Dotyczy: projektu WBO 2026 nr 1, pn. „ZIELONA SIEĆ ROWEROWO-PIESZA WROCŁAWIA - KSIĘŻE, GAJ, BROCHÓW”

Wniosek o negatywną ocenę projektu WBO 2026 w zakresie dotyczącym Księży i niedopuszczenie go do głosowania w obecnym kształcie z uwagi na ryzyko naruszenia przepisów ochrony przyrody

Szkic. Najbardziej newralgiczny odcinek, porośnięty krzewami i drzewami, zaczynający się od ul. Hajduckiej (ul. Hajducka zaczyna się przy południowej krawędzi zaznaczonego na czerwono obszaru). Żółta linia to ogrodzenie R.O.D. im. Kościuszki.

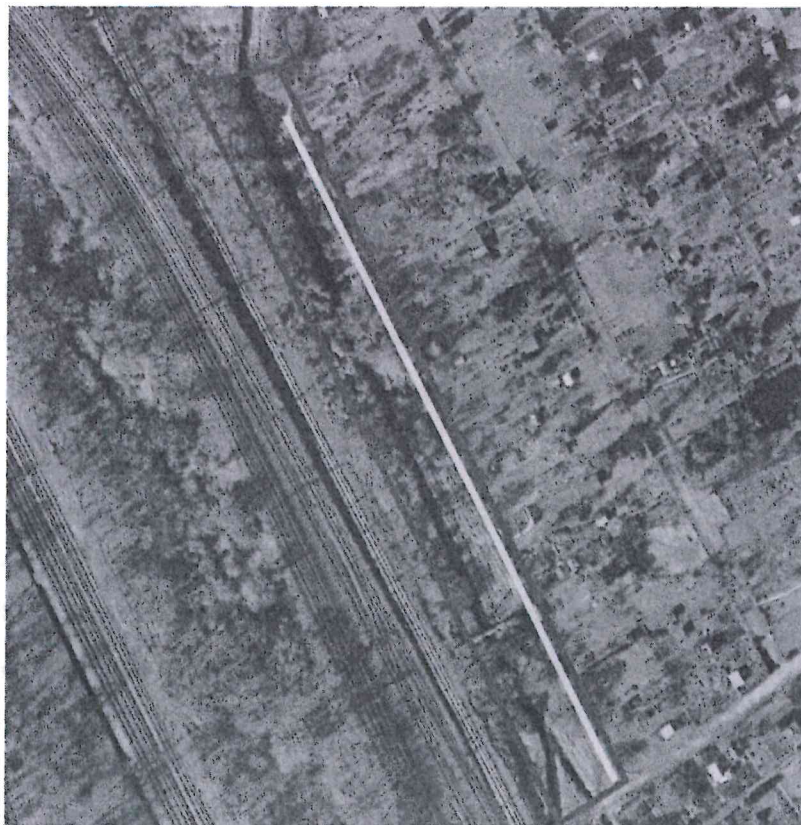
Planowana budowa szutrowej drogi pieszo-rowerowej wzdłuż Brochówki na Księżu Małym wiąże się z istotnym ryzykiem uszkodzenia istniejących drzew, co więcej – uważamy, że nie ma fizycznej możliwości zbudowania ścieżki pieszo-rowerowej bez uszkodzania drzew i wycinki krzewów. Z przebiegu planowanej trasy wynika, że roboty ziemne oraz wykonanie nawierzchni miałyby być prowadzone w bezpośrednim sąsiedztwie drzew, w tym w obrębie rzutów ich koron, a więc w obszarze intensywnego rozwoju systemów korzeniowych. Zgodnie z obowiązującymi we Wrocławiu „Standardami ochrony drzew w inwestycjach Wrocławia”, Strefa Ochronna Drzewa obejmuje co do zasady obszar odpowiadający promieniowi rzutu korony powiększonemu o 1 metr. Zarówno na wrocławskich geoportalu jak i na załączonej do wniosku dokumentacji zdjęciowej widać, że wyklucza to zbudowanie ścieżki. Wykonywanie inwestycji w tej strefie wymaga szczególnych rozwiązań technicznych, których podstawowym celem jest uniknięcie uszkodzenia korzeni i zachowanie żywotności drzew. Budowa utwardzonej nawierzchni wiąże się natomiast z koniecznością ingerencji w istniejący grunt — jego korytowaniem, profilowaniem, zagęszczaniem oraz wykonaniem warstw konstrukcyjnych. Prace te mogą prowadzić do uszkodzenia i przecięcia korzeni, zagęszczenia gleby ograniczającego jej napowietrzenie, zmiany warunków wodnych oraz pogorszenia warunków siedliskowych drzew. Skutki takich uszkodzeń często nie są widoczne bezpośrednio po zakończeniu inwestycji, lecz mogą prowadzić do stopniowego pogarszania kondycji drzew, ich zamierania lub zwiększenia podatności na wywroty i złamania. Należy podkreślić, że Zarządzenie nr 1217/19 Prezydenta Wrocławia zobowiązuje jednostki realizujące inwestycje do podejmowania działań zmierzających do zachowania jak największej liczby drzew w dobrej kondycji, do wyprzedzającego identyfikowania kolizji inwestycji z zielenią oraz do preferowania rozwiązań przestrzennych i technologicznych zapewniających drzewom optymalne warunki siedliskowe i gwarantujących ich żywotność. W tej sytuacji podstawowym pytaniem nie powinno być, w jaki sposób zabezpieczyć drzewa podczas realizacji zaplanowanej ścieżki, lecz czy jej przebieg i parametry można zaprojektować tak, aby w ogóle uniknąć ingerencji w systemy korzeniowe istniejących drzew. Jeżeli nie jest to możliwe, realizacja inwestycji w proponowanym kształcie pozostaje sprzeczna z obowiązującą we Wrocławiu zasadą ochrony drzew w procesach inwestycyjnych oraz z zasadą DNSH (Do No Significant Harm, „nie czyni poważnych szkód”). Budowa infrastruktury rekreacyjno-komunikacyjnej nie może być uzasadnieniem dla pogarszania warunków życia istniejących, dojrzałych drzew, zwłaszcza że ich funkcje ekosystemowe (retencja wody, chłodzenie miasta, magazynowanie węgla i zapewnianie siedlisk) są funkcjami, których nowymi nasadzeniami nie można w krótkim czasie zastąpić. Koryto i brzegi Brochówki są regularnie czyszczone przez Wody Polskie, a namuł wyrzucany na brzeg – powoduje to, że ścieżka będzie musiała być odsunięta od ciek i zbliży się do rosnących przy ogrodzeniu R.O.D. im. Kościuszki zakrzewień i drzew. Na załączonej dokumentacji fotograficznej przykładowe zdjęcia, pokazujące że nie ma możliwości poprowadzenia ciągu pieszo-rowerowego bez szkody dla tych siedlisk.
